Stellungnahme zum Regionalplan Köln, Sachlicher Teilplan Erneuerbare Energien

Entwurf Dezember 2024

Landesbüro der Naturschutzverbände NRW

Stellungnahme der nordrhein-westfälischen Naturschutzverbände Bund für Umwelt und Naturschutz Deutschland (BUND), Landesgemeinschaft Naturschutz und Umwelt (LNU) und Naturschutzbund Deutschland (NABU) vom 13.02.2025 im Rahmen der Öffentlichkeitsbeteiligung zum 1. Entwurf des Regionalplans Köln, Sachlicher Teilplan Erneuerbare Energien (Entwurf Dezember 2024).

HEN_01 bis HEN_05; EIT_01 bis EIT_20; EIT_RUP_01; WIND_02, RUP_WIND_01;
RUP_WDB_WIN_01; WDW_02, RUP_04 bis RUP_11; MUC_01 bis MUC_04, KÖW_01

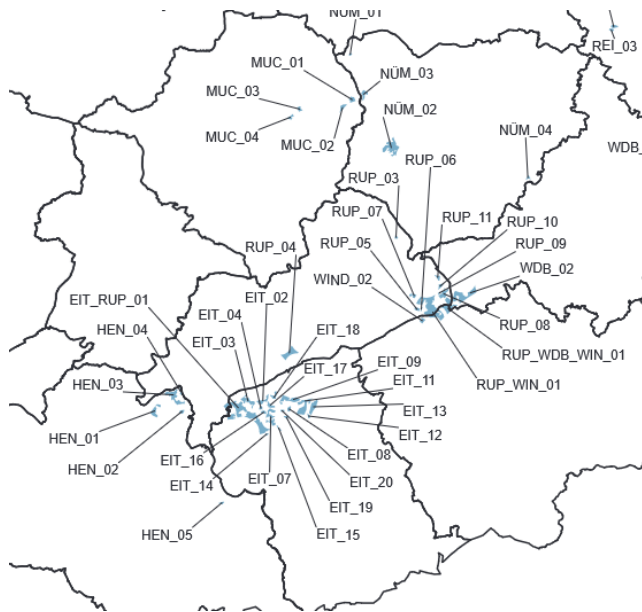
Hinsichtlich der folgenden Vorschläge für Windenergiebereiche im Regionalplan (Sachlicher Teilplan Erneuerbare Energien, STEE) weisen wir darauf hin, dass diese Vorschläge im Gebiet eines faktischen Vogelschutzgebietes im Sinne der Vogelschutz-Richtlinie für den Rotmilan liegen.

Abbildung 13: Schwerpunktvorkommen windenergieempfindlicher Zug- und Brutvögel

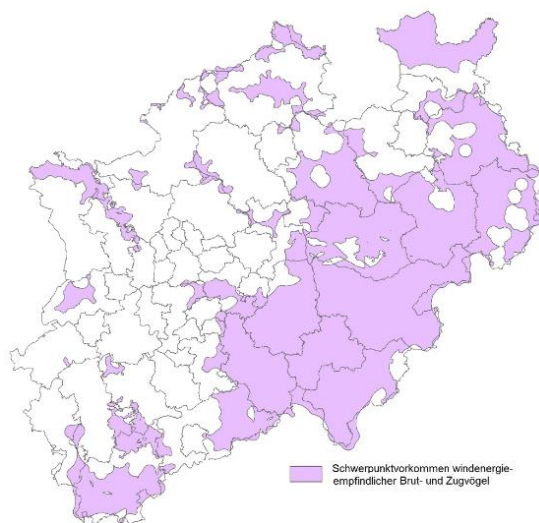
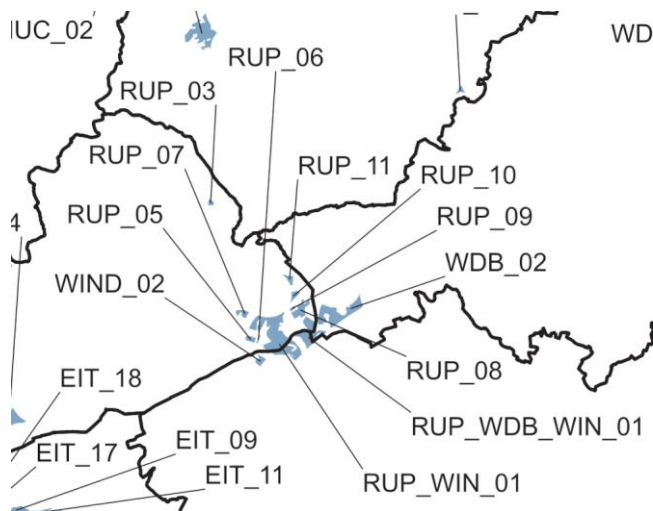
Die potenziellen Flächen WIND_02, RUP_WIND_01, RUP_WDB_WIN_01, WDW_02, RUP_04 bis RUP_11 stellen einen großflächigen geschlossenen Windpark mit 11 Teilflächen dar, der im Laubwaldbestand liegt. Laubwald soll, auch nach den Vorgaben der Regionalplanungsbehörde, von Windkraftanlagen freigehalten werden. Die Eignung für einen faktischen Windpark ist daher nicht gegeben.

Die „Artenschutzrechtlichen Prüfbögen“ weisen insbesondere für die Standorte RUP_WIND_01, RUP_WDB_WIN_01 und speziell für WIND_02 „WEA-empfindliche Vogel- und Fledermausarten: – Baumfalke (B), Rotmilan (B) – Zwergfledermaus“ aus. Auch insofern kommt eine Darstellung als WEB und noch mehr als Beschleunigungsgebiet nicht in Frage.

BHO_01 bis BHO_03

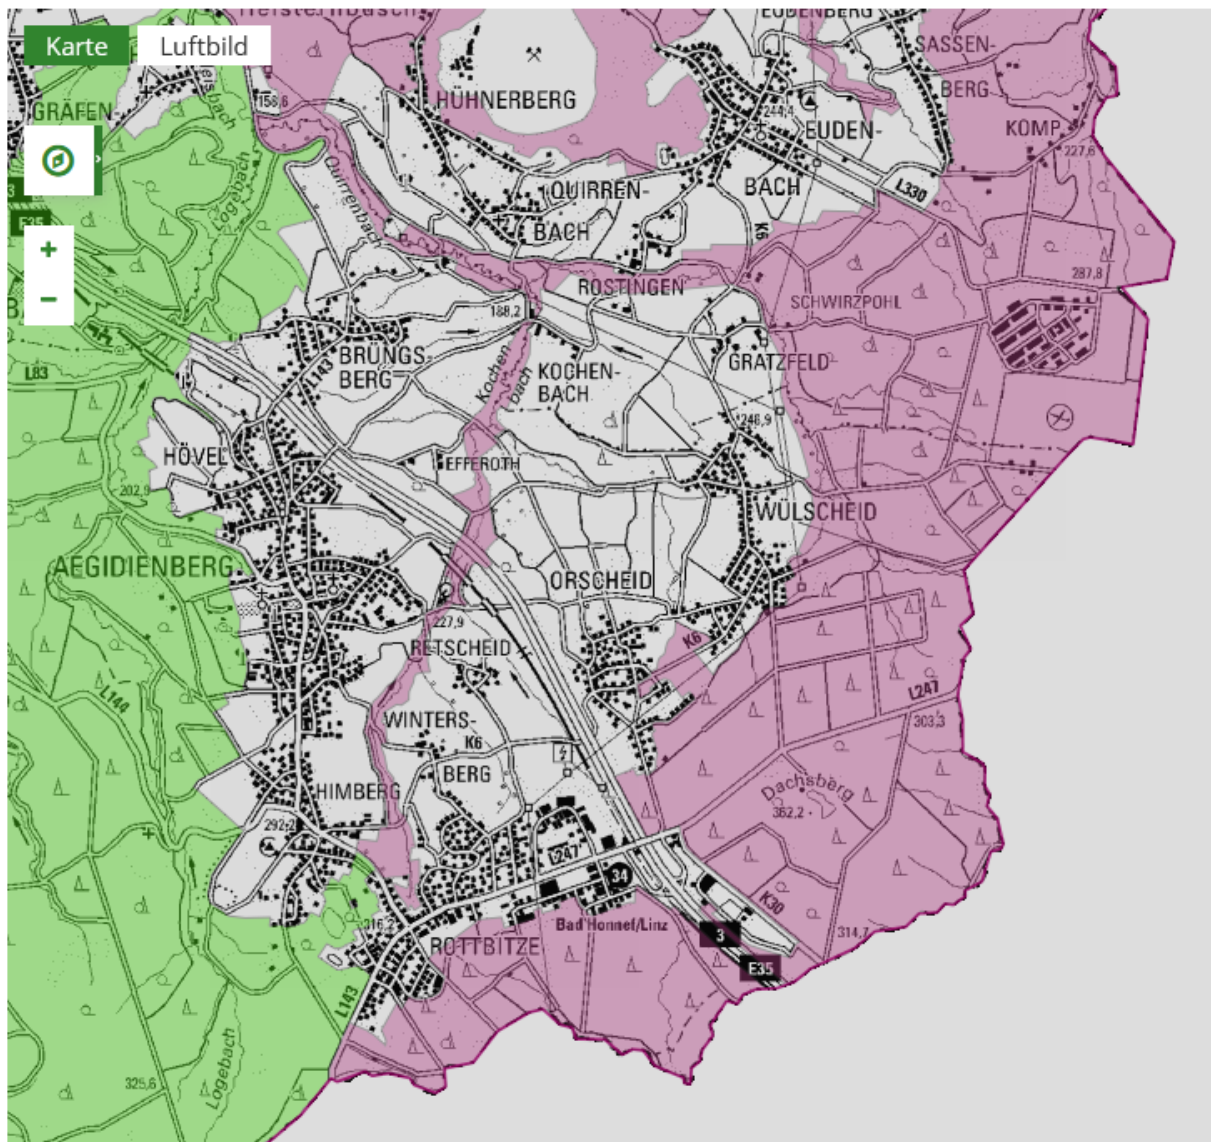
Es ist unklar, wie die drei Standorte mit dem Segelflugplatz Eudenbach vereinbar sind. Er liegt in nur wenigen Kilometer Entfernung.

Die Fläche BHO_3 (südlich von Kochenbach) beeinträchtigt die naturschutzfachlichen Entwicklungssziele des Quirrenbachsystems. Der Standort steht damit im Widerspruch zu den Zielen des Naturschutzgroßprojektes Chance.7 des Rhein-Sieg-Kreises bzw. der Bundesrepublik Deutschland. Zielarten ist dort u.a. der Schwarzstorch. Das Quirrenbachsystem stellt einen essentiellen Nahrungsraum der Art dar.

Auf jeden Fall eignet sich das Gebiet wegen umfassender Konfliktlage nicht als Beschleunigungsgebiet.

KÖN_01

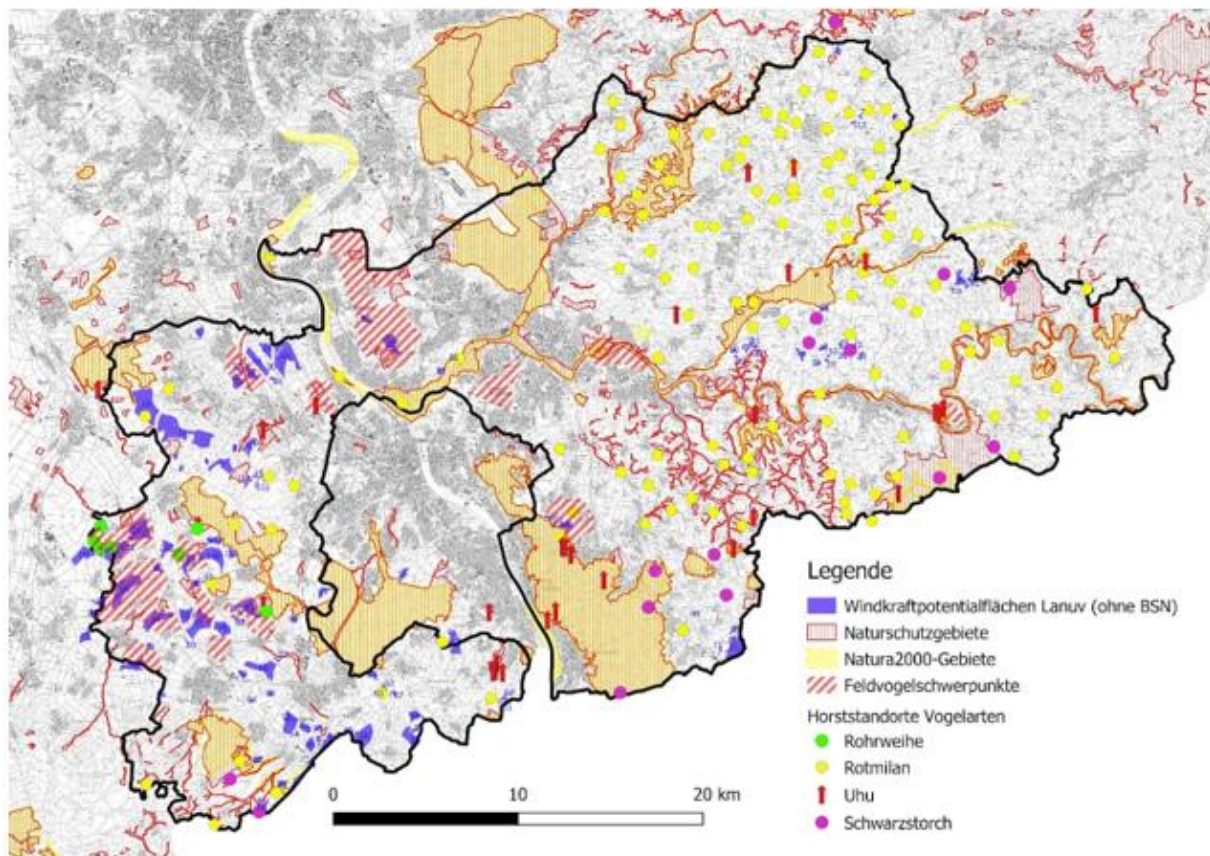
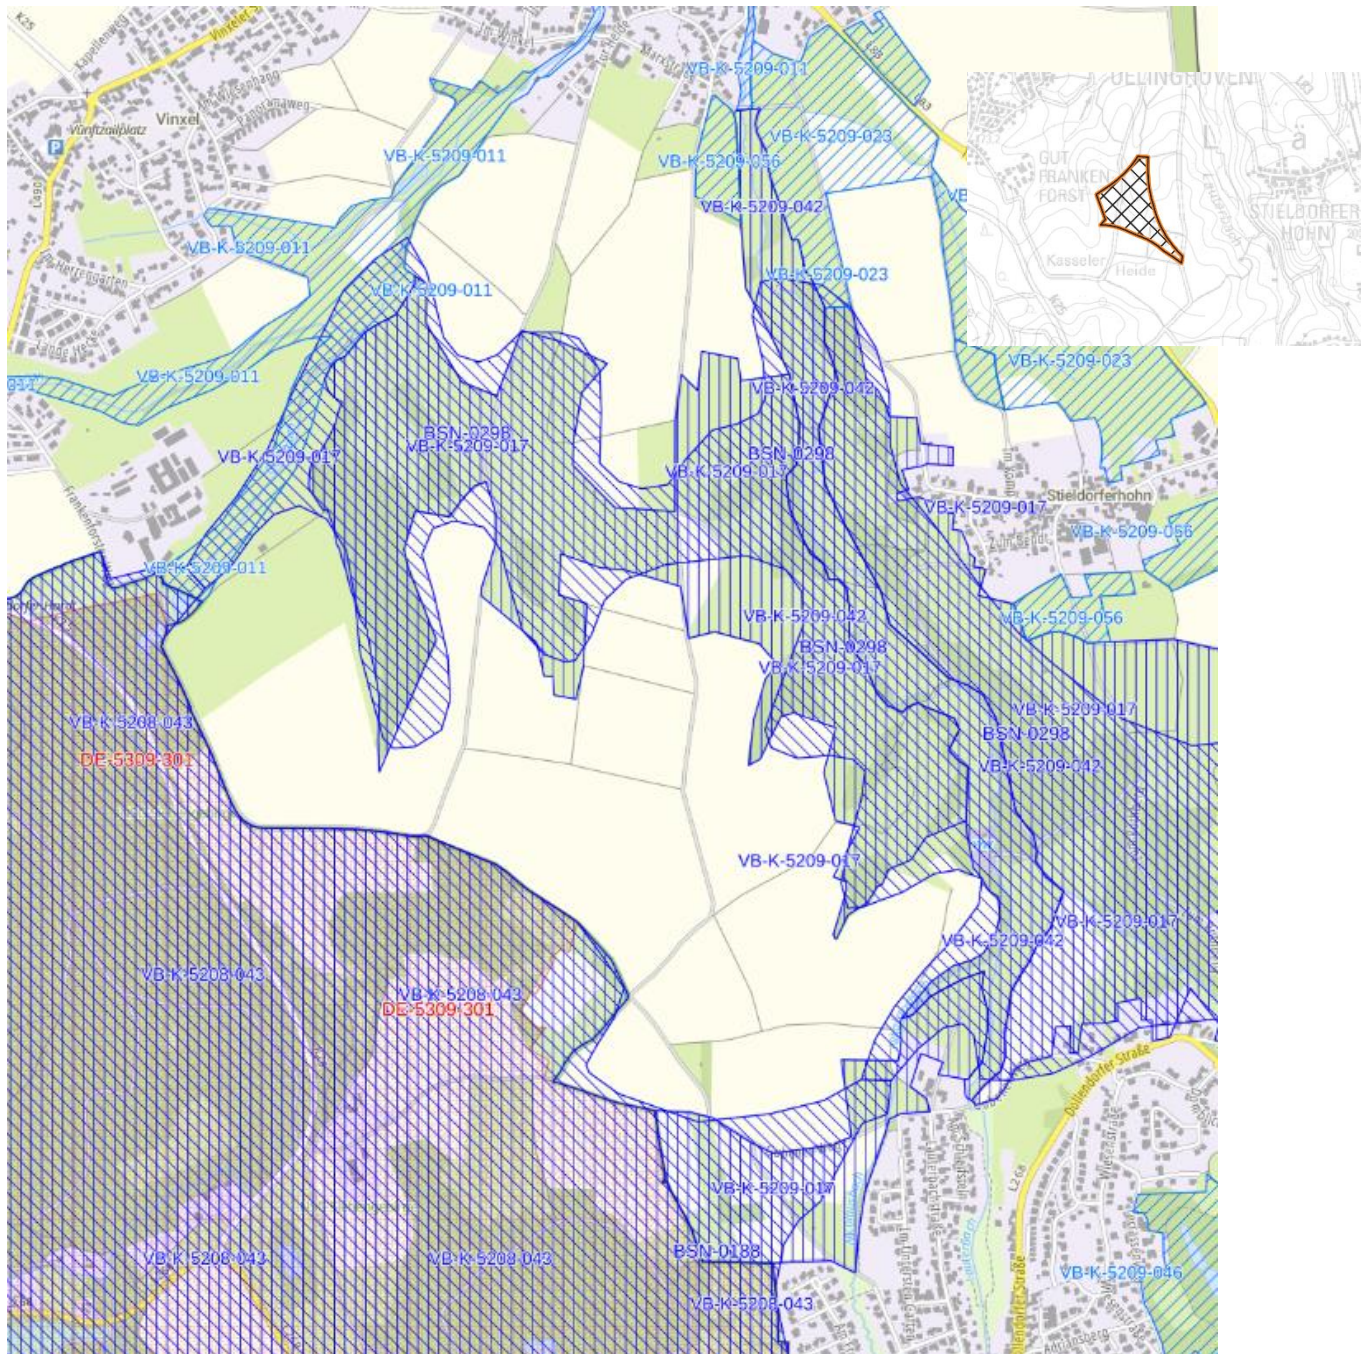
In Abstimmung zwischen dem LANUV, Ornitholog*innen, der Biologischen Station und dem Kreis wurden Feldvogelschwerpunktgebiete abgegrenzt, die die besondere Aufgabe

haben, Entwicklungsgebiet für die stark bedrohten Feldvogelarten zu sein, u.a. Kiebitz und Feldlerche. Es sind also Gebiete abgegrenzt worden, die genau die Funktion übernehmen sollen, durch andere Belange (Intensivlandwirtschaft, EE-Ausbau) entstehende Bestandsdefizite auszugleichen, indem dort z.B.

Vertragsnaturschutzflächen und Produktionsintegrierte Kompensationsflächen (PIK) gebündelt werden. In der betreffenden Fläche ist besonders der Brutbestand der Feldlerche bedeutsam. Wir werten diese Art sehr wohl als windkraftsensibel, weil in der Fachliteratur (Schreiber 2021: Bemessung des signifikant erhöhten Tötungsrisikos durch Windenergieanlagen; Naturschutz und Landschaftsplanung S. 30-37.) festgestellt wurde, dass Feldlerchen beim Balzflug bis in die Höhe auch moderner WEA aufsteigen.

Eine Darstellung als WEB ist nicht möglich, eine Darstellung als Beschleunigungsgebiet kommt wegen erheblicher Umweltkonflikte nicht in Frage.

HEN_05

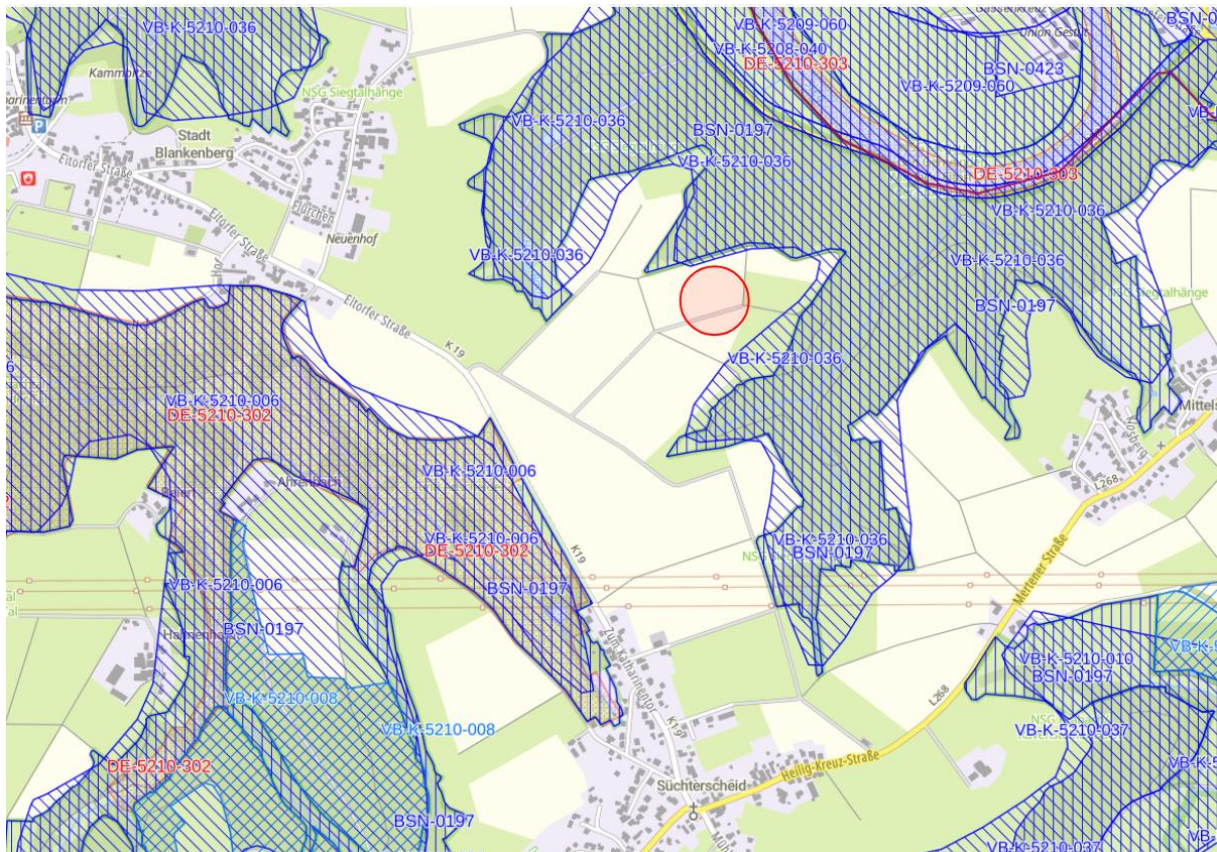
Das WEB und Beschleunigungsgebiet liegt genau zwischen den beiden FFH-Gebieten DE-5201-302 („Ahrenbach“) und DE-5210-303 („Sieg“) mit jeweils nur wenigen hundert Metern Abstand. Der Zwischenraum ist daher ohne Zweifel als Verbundraum im Sinne des Artikel 10 FFH_RL anzusprechen und wird vom Umgebungsschutz gleich zweier FFH-Gebiete erfasst.

Das Gebiet HEN_05 betrifft in besonderer Weise negativ den Denkmalsbereich der Stadt Blankenberg (Hennef) und des Klosters Merten (Eitorf) und weite Strecken des Siegtals, einem zentralen Erholungsgebiet in der Region.

Der Standort sollte wegen geringer energiepolitischer Bedeutung und extrem negativen Wirkungen auf die Gemeinwohlbelange als Windkraftanlagenstandort aufgegeben werden. Als Beschleunigungsgebiet scheidet er auf jeden Fall angesichts massiver Konflikte aus. Ersatzweise kann eine Freiflächensolaranlage in Frage kommen.

BOR_01 und BOR_02

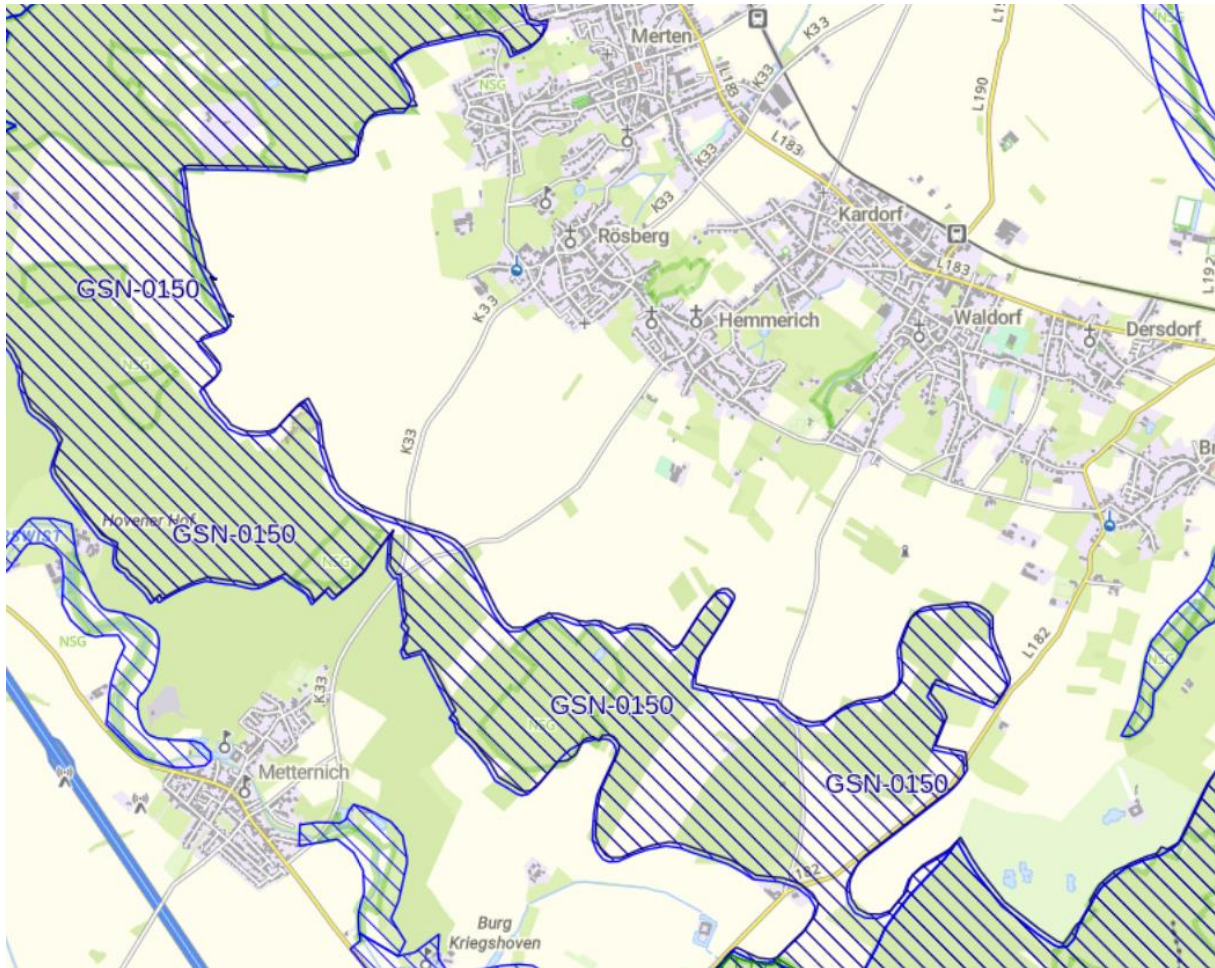
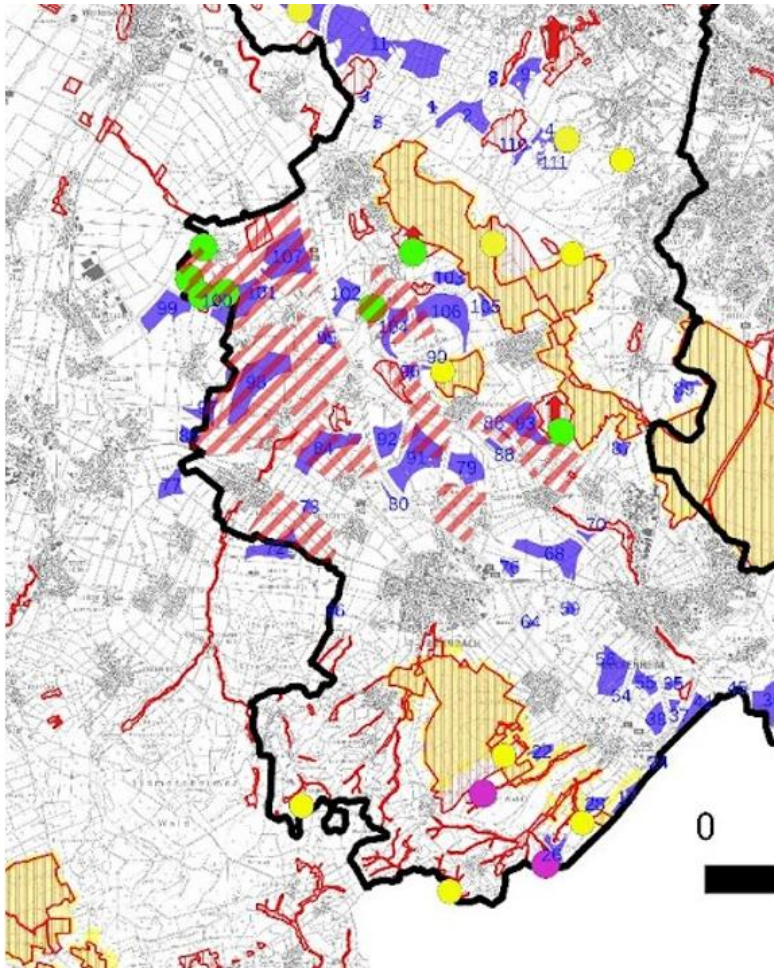
Zu diesen beiden Teilflächen liegt umfangreich eine Stellungnahme des Landschaftsschutzvereins Vorgebirge (LSV) vom 3.2.2025 gegenüber der Bezirksregierung Köln vor. Der LSV trägt umfangreich naturschutzfachliche und naturschutzrechtliche und planerische Mängel bei der vorgeschlagenen Darstellung der Gebiete BOR_01 und BOR_02 vor. Hervorzuheben ist die mangelnde Berücksichtigung der Schutzgüter der nationalen Schutzgebietsausweis (NSG, LSG) bei der FFH-Prüfung, die mangelnde Beachtung charakteristischer Arten, Mängel in der Summationsprüfung und beim FFH-Umgebungsschutz.

Die Flächen BOR_01 und BOR_02 zeichnen sich durch eine kleinteilige Agrarlandschaft aus mit einer hohen Feldranddichte mit angrenzendem Wald. Eine Untersuchung der Großvögel in diesem Raum hat eine außergewöhnlich hohe Dichte an Greifvogelhorsten aufgezeigt, insb. mit zwei Rotmilan Brutpaaren (*Milvus milvus*) in unmittelbarer Nähe (130m nördl.) und mittlerer Distanz (ca. 2500m südl.) zu den Flächen. Zudem liegen in der Nähe die Brutplätze des Uhu (*Bubo bubo*).

Eine Untersuchung der Fledermausbestände in dem Raum durch die Biologische Station Bonn / Rhein-Erft und dem Bonner Arbeitskreis für Fledermausschutz (BAFF) konnte eine Fortpflanzungsgemeinschaft des Kleinabendseglers (*Nyctalus leisleri*) im westl. gelegenen NATURA-2000 Gebiet „Villemälder bei Bornheim“ (DE-5207-304)

nachweisen. Die Art ist sehr standorttreu und bezieht regelmäßig dieselben Wochenstubenquartiere über viele Jahre hinweg. Zur Nahrungssuche werden Flächen bis zu 5,8km vom Quartierstandort angeflogen. Im Zuge eines artenschutzrechtlichen Gutachtens im Bereich Rösberg wurden diverse Fledermausarten, insb. die windkraftsensiblen Arten Kleinabendsegler (*Nyctalus leisleri*), Großer Abendsegler (*Nyctalus noctula*) und Zwergfledermaus (*Pipistrellus pipistrellus*) für den Bereich BOR_01 und BOR_02 nachgewiesen.
